Modulo per la presentazione delle osservazioni per i piani/programmi/progetti sottoposti a procedimenti di valutazione ambientale di competenza statale

ID: Codice procedura (ID_VIP/ID_MATTM):10844

Impianto per la produzione di energia elettrica da fonte eolica, costituito da 6 aerogeneratori della potenza complessiva di 37,2 MW, un sistema di accumulo da 25 MW e relative opere connesse in località "Rempillo" nel comune di Pitigliano (GR).

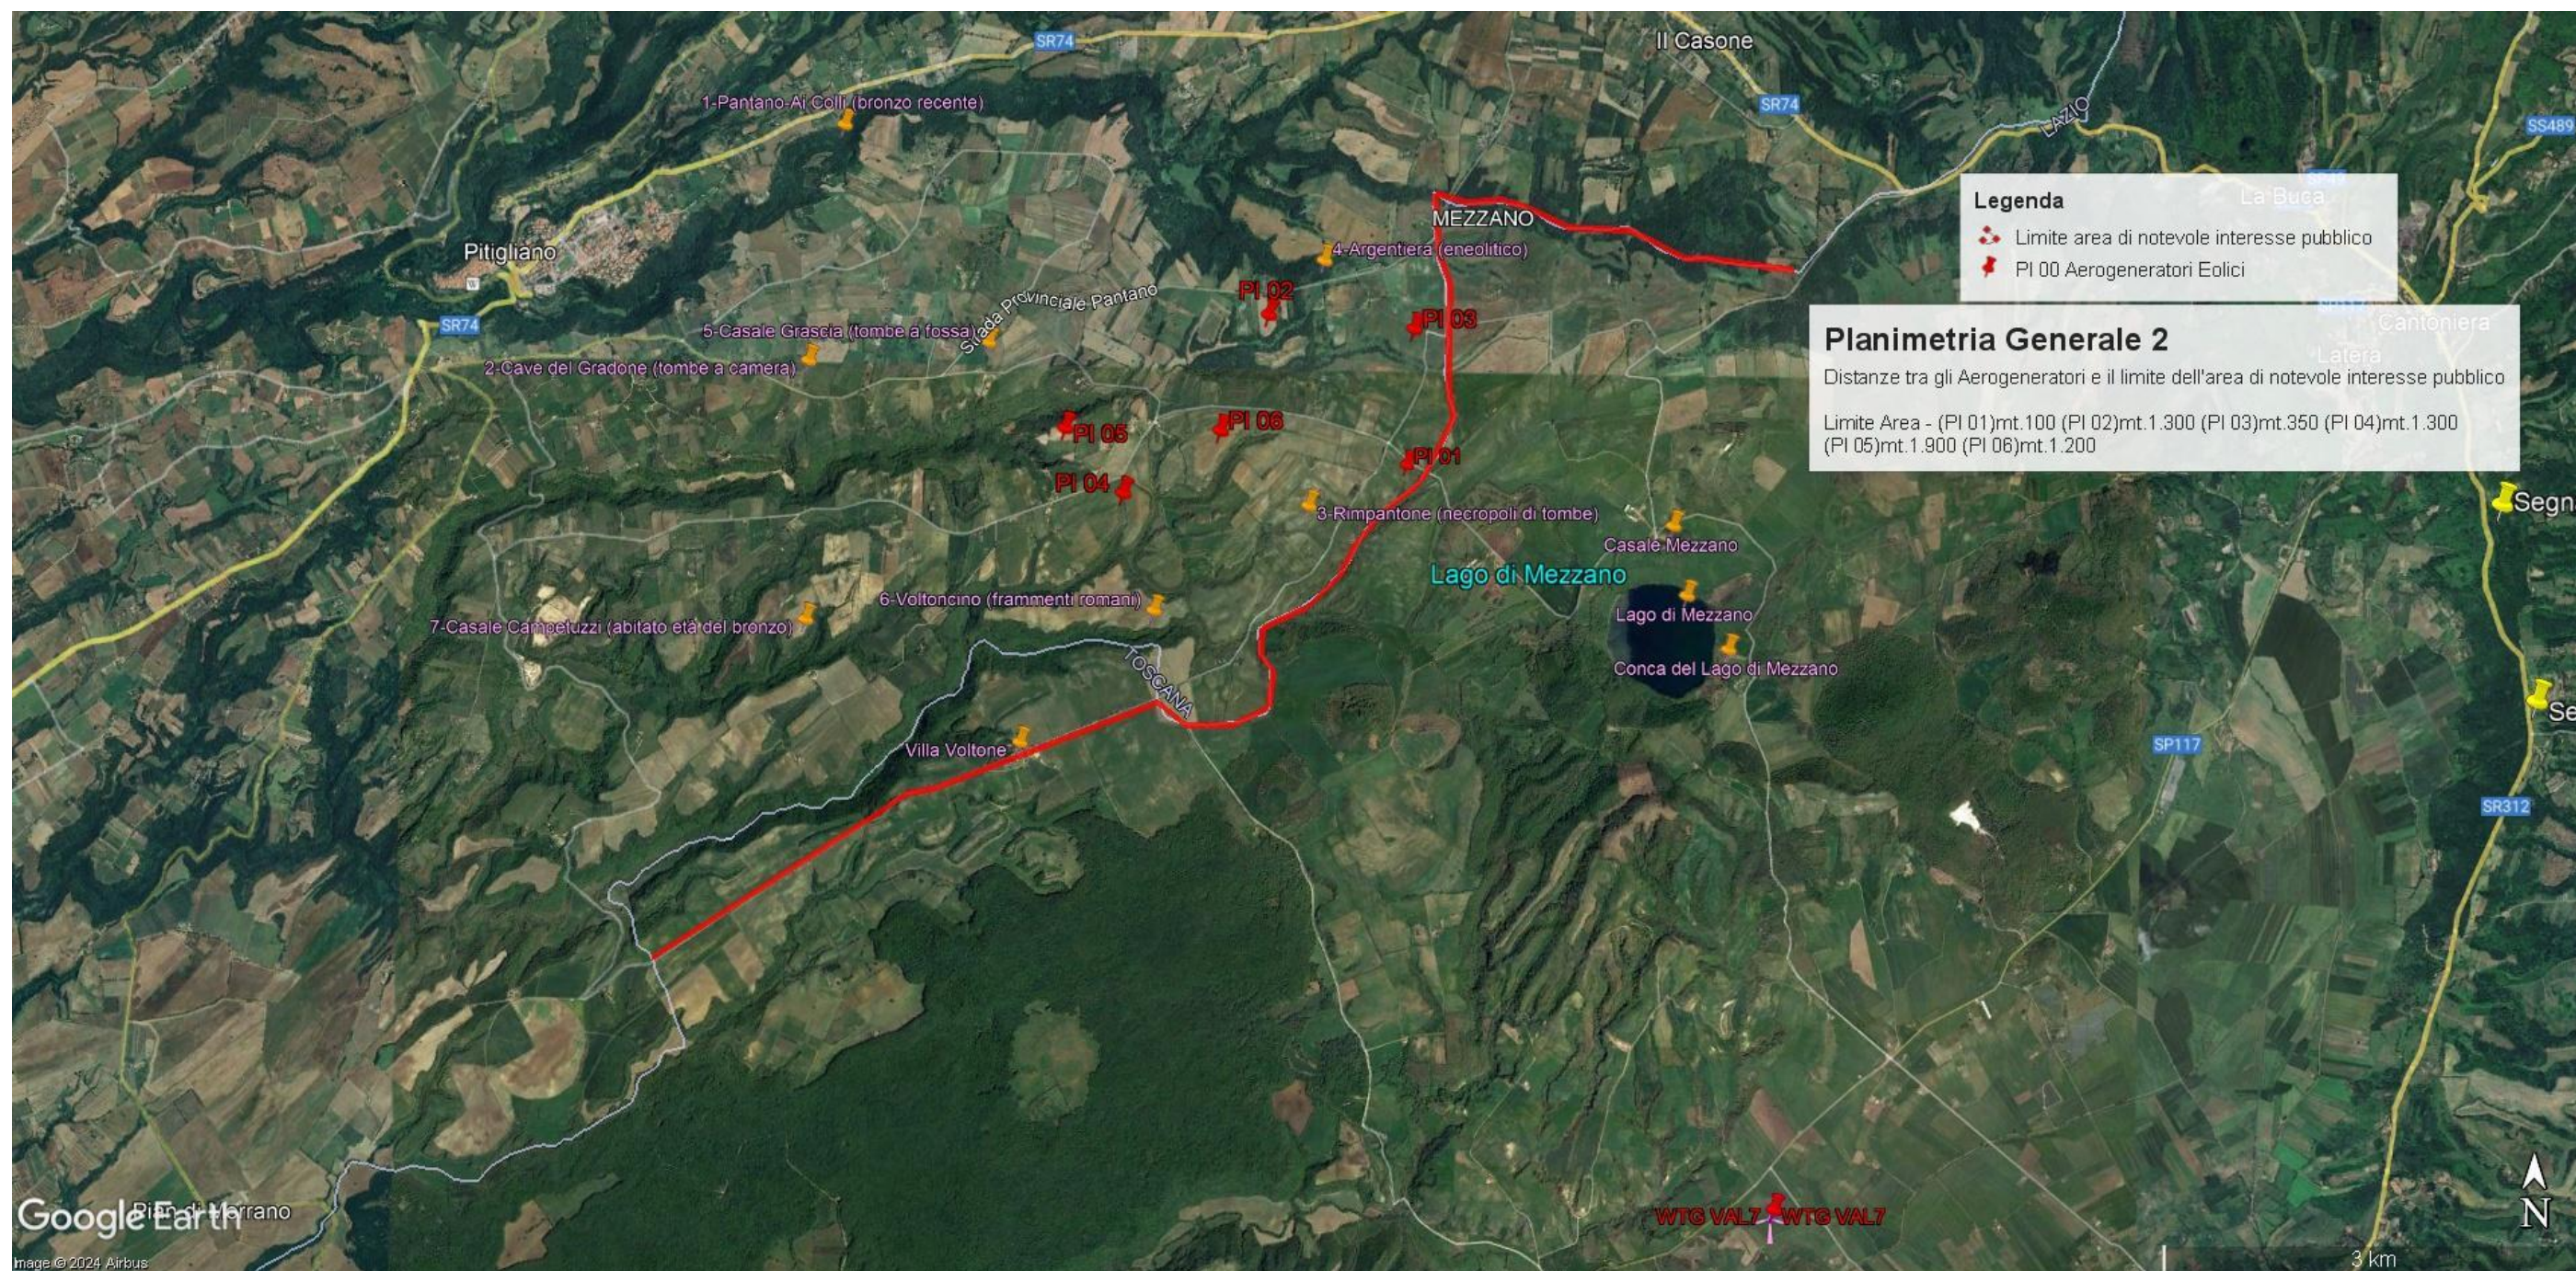
Immagine n. 1. Linea rossa indicante il confine Regioni Lazio-Toscana che coincide con parte del Perimetro del **vincolo di notevole interesse pubblico** ex art. 136 Codice Beni Culturali “ **Conca del Lago di Mezzano e territorio circostante**” ed i sei aerogeneratori localizzati con segnaposto rossi da P01 a P06 e ricadenti all’interno delle fasce di rispetto di 3 km dal bene vincolato e quindi in **area non idonea** al loro insediamento (ex art 20 co. 8 lettera c quater del D.Lgs n. 199/2021 e ss.mm.ii).

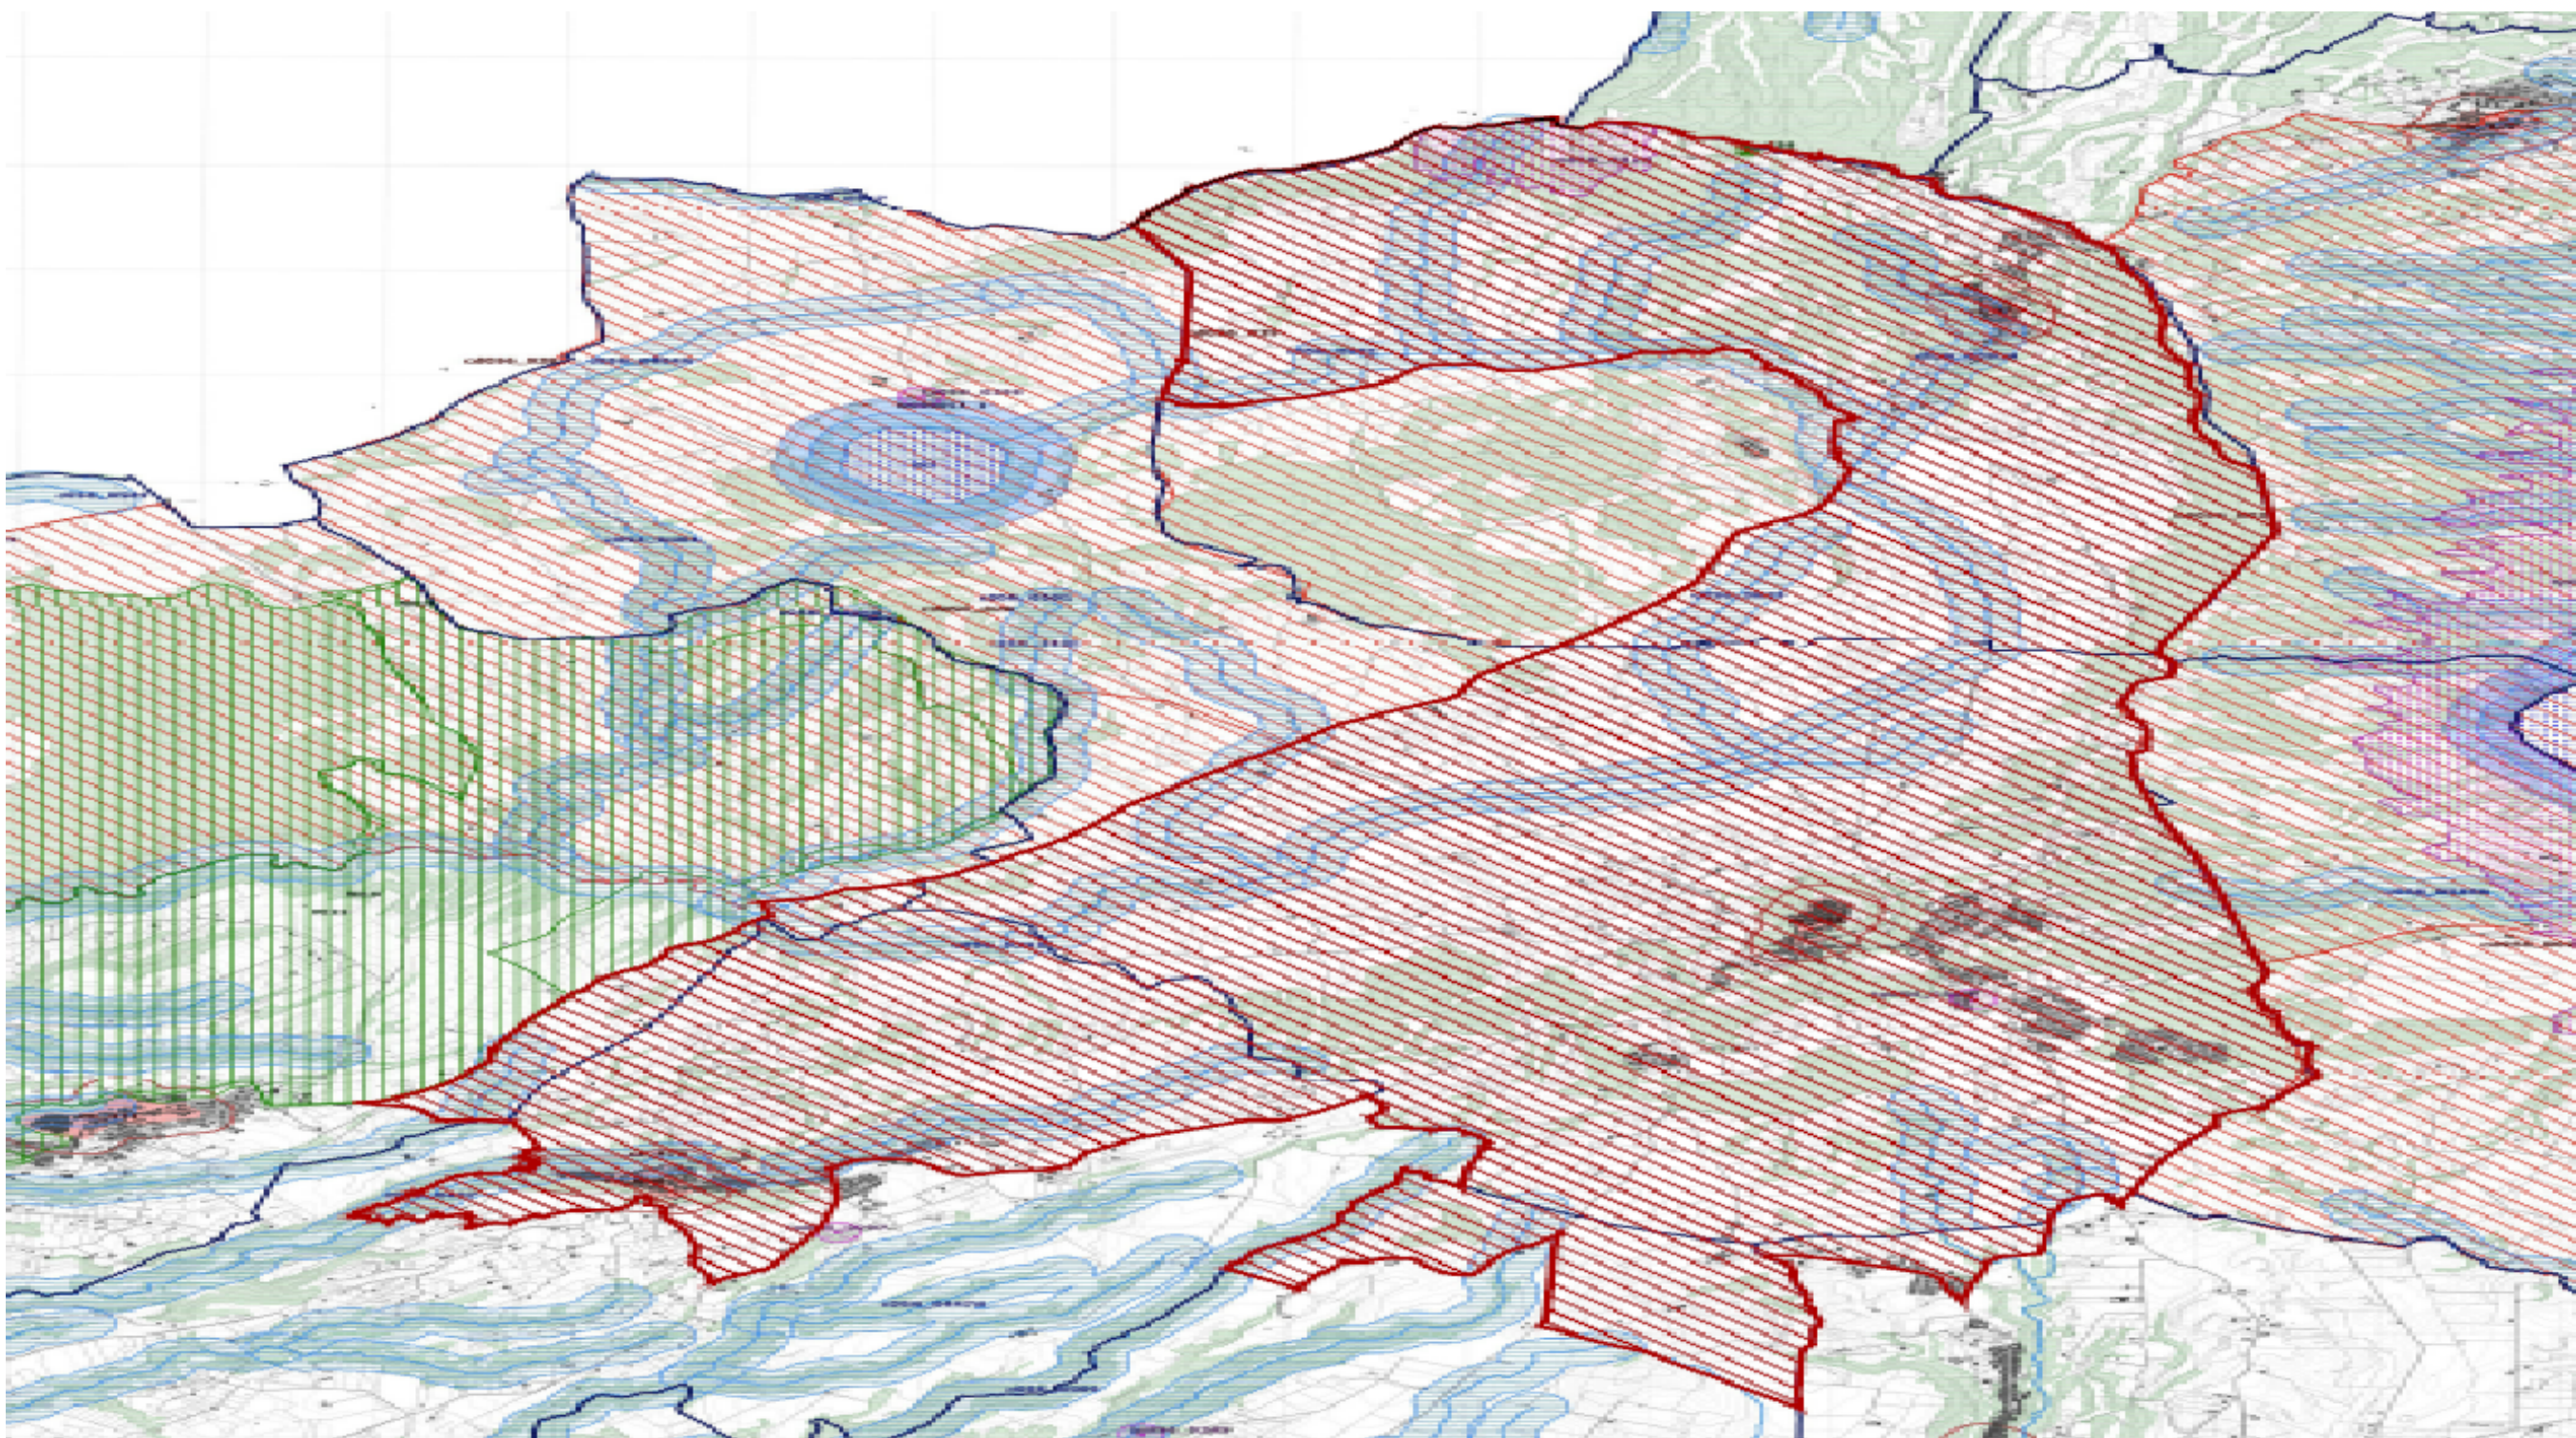
Immagine n. 2. *Mappa tratta dalla proposta di nuovo vincolo ““Ambito paesaggistico, geologico e geomorfologico dell’orlo della caldera di Latera e delle sue pendici interessate dai centri eruttivi periferici” (si veda a riguardo la proposta pubblicata sul sito del MIC in data 09/08/2023) che conetterà le aree di notevole interesse pubblico ex art. 136 del D.Lgs n. 42/2004 “ Conca del Lago di Mezzano e territorio circostante” a sinistra e “Conca del Lago di Bolsena” a destra*

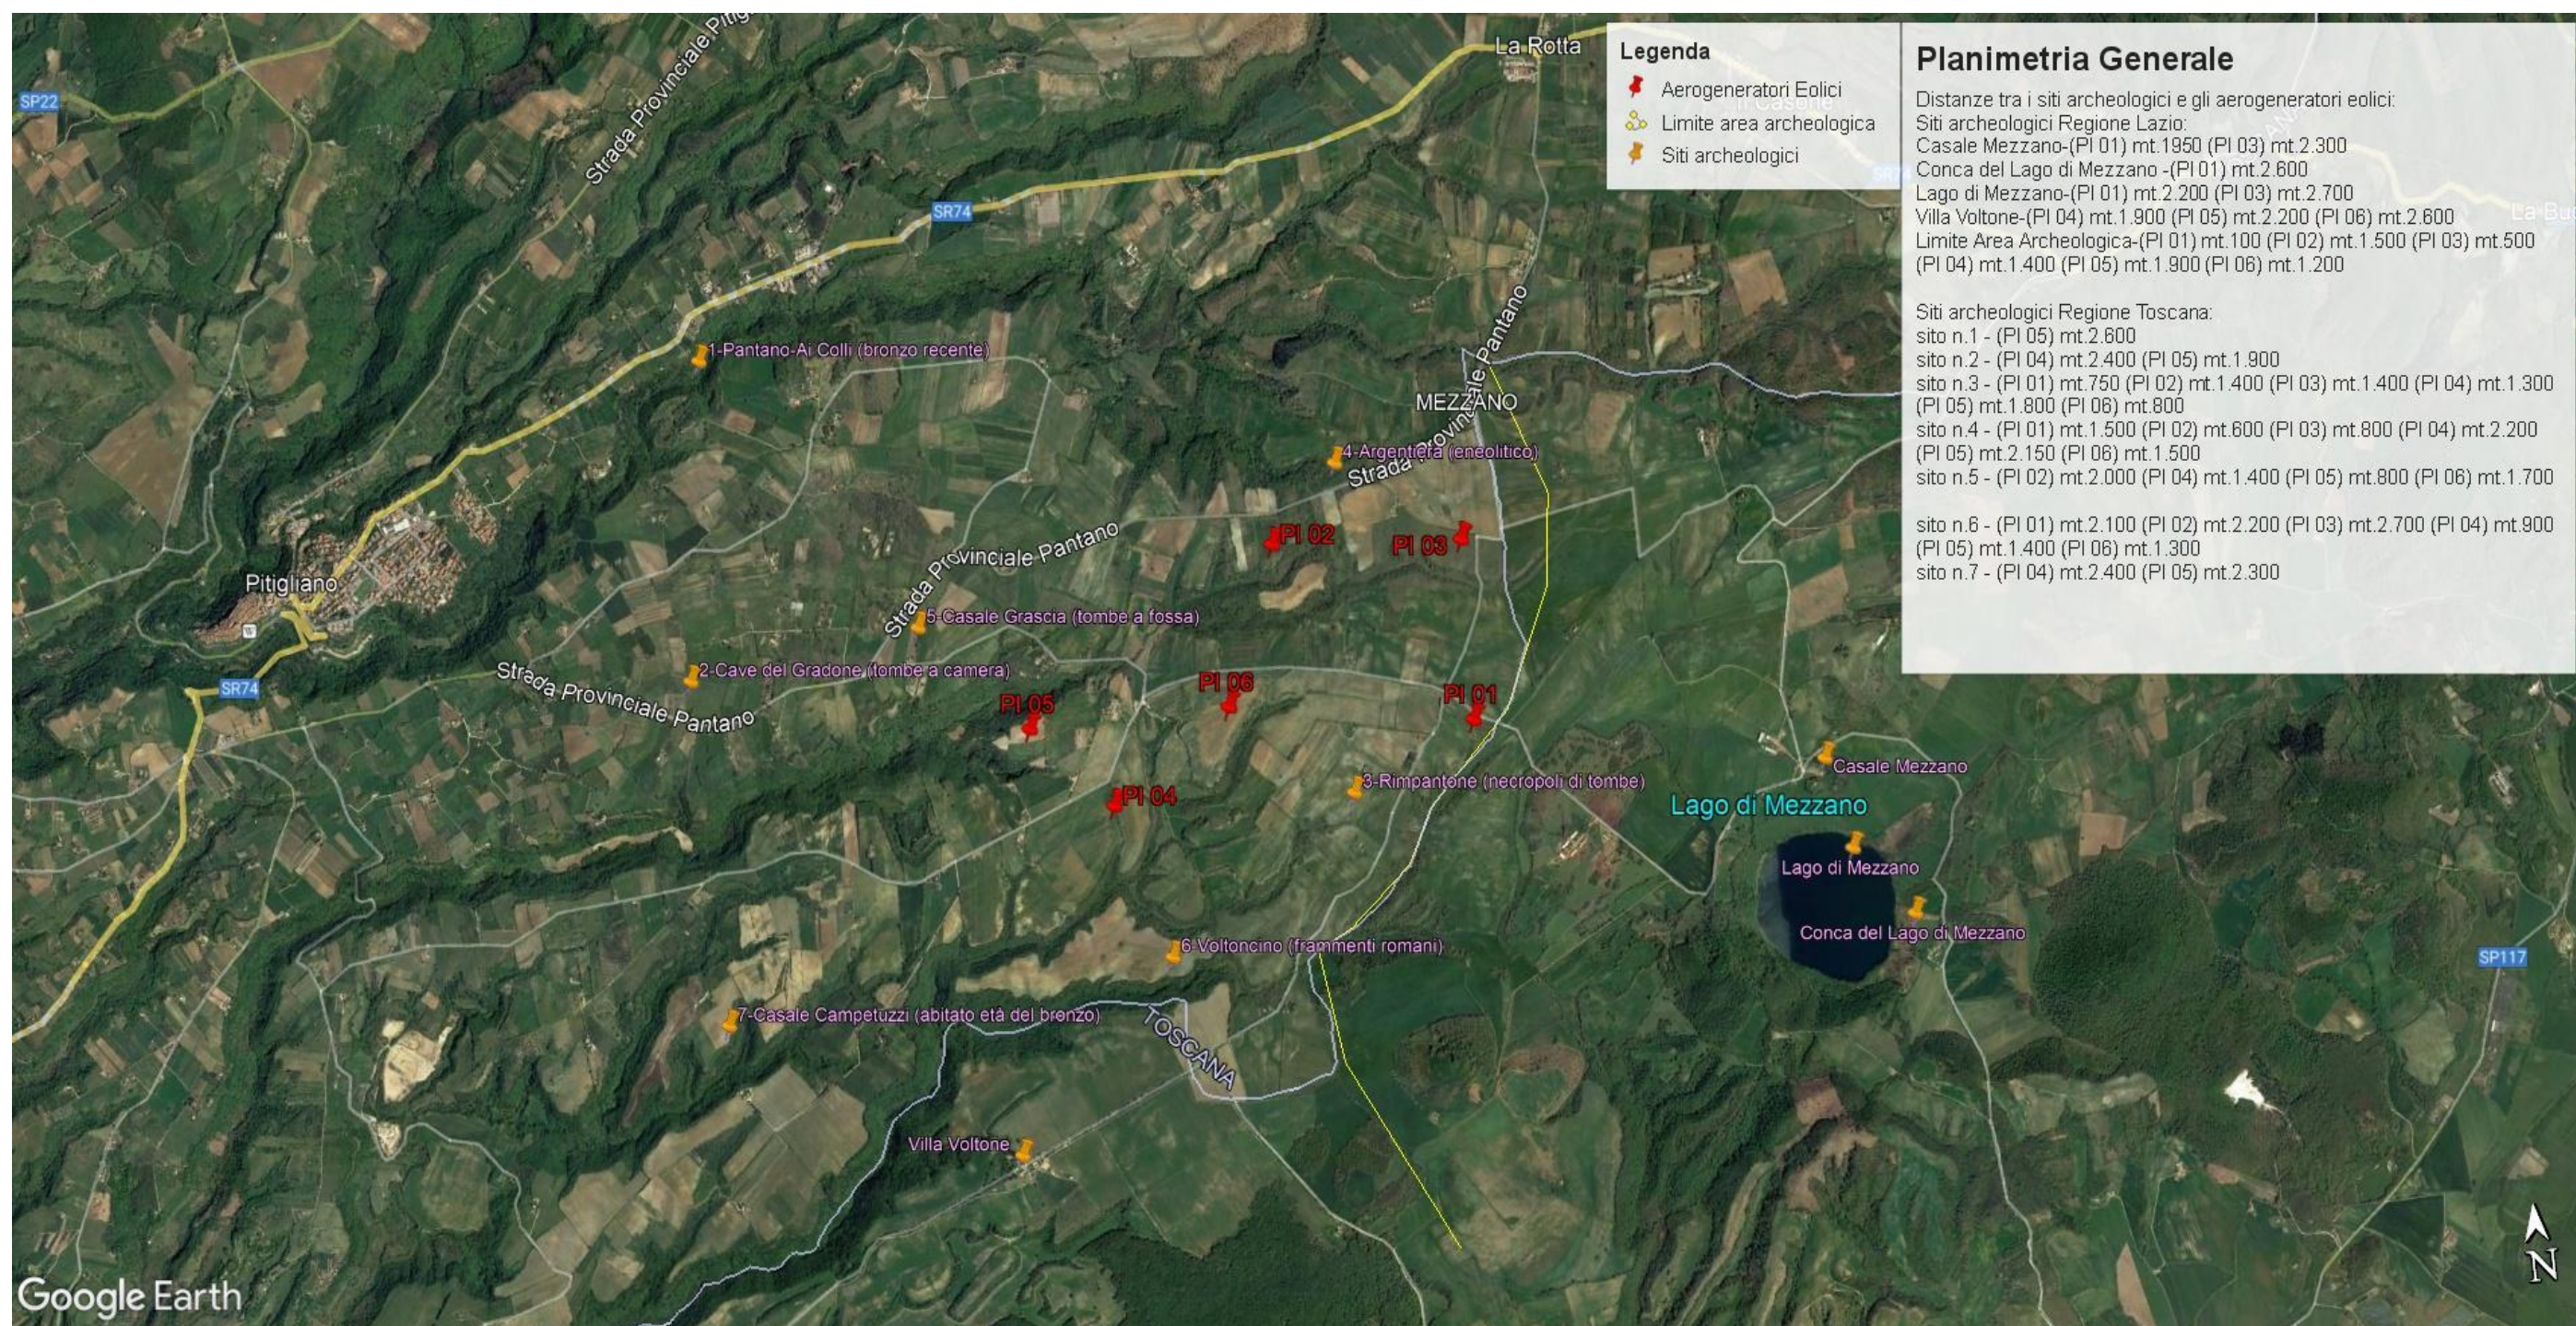
h) Le zone di interesse archeologico evidenziate nell’immagine n. 3 a cui si aggiungono anche l’importante abitato protostorico di Sorgenti della Nova e Ruderì del Castello altomedioevale che si trovano a circa 4 km dalle aree in cui è stato progettato l’impianto eolico industriale. Poco più lontano i resti del castello medioevale “Morroneccio”. Nell’area vasta le preziose necropoli eneolitiche (Poggi Alti) ed etrusche di Pitigliano, Sovana e Sorano.

Immagine n. 3. Impatti dei sei aerogeneratori (in rosso) ricadenti nelle fasce di rispetto dei 3 km dai Beni Culturali (in giallo) e quindi in **area non idonea** al loro insediamento (ex art 20 co. 8 lettera c quater del D.Lgs n. 199/2021 e ss.mm.ii). **Inoltre si segnala che le pale P04 e P05 ricadono all'interno di un'area archeologica e quindi in altra area non idonea.**
